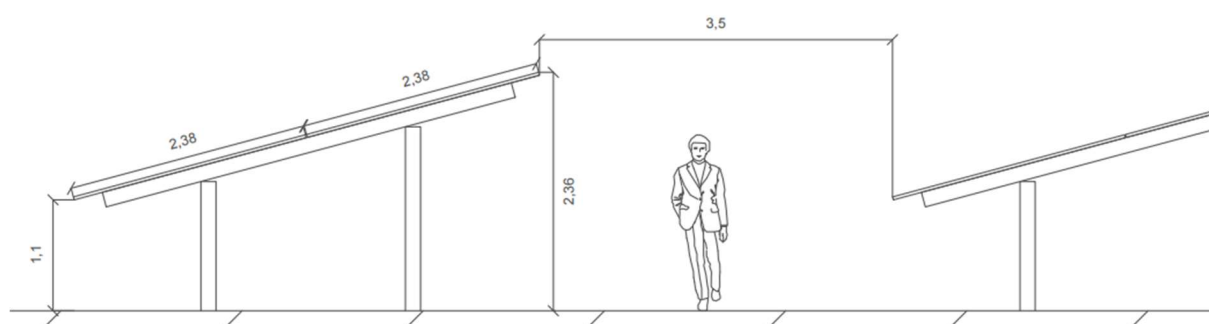
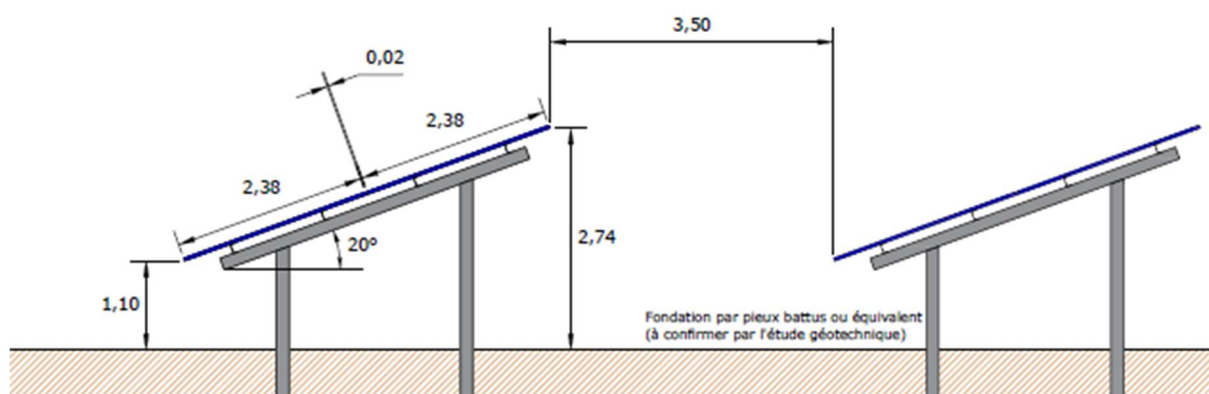
- préciser l'usage du site jusqu'à ce jour, une carrière ou ancienne carrière ou décharge semble présente ? Si tel est le cas que préconise la remise en état de la zone

La parcelle est une ancienne carrière qui entre temps a été remblayée. La parcelle est en partie cultivée et sert également de lieu de stockage de craie.
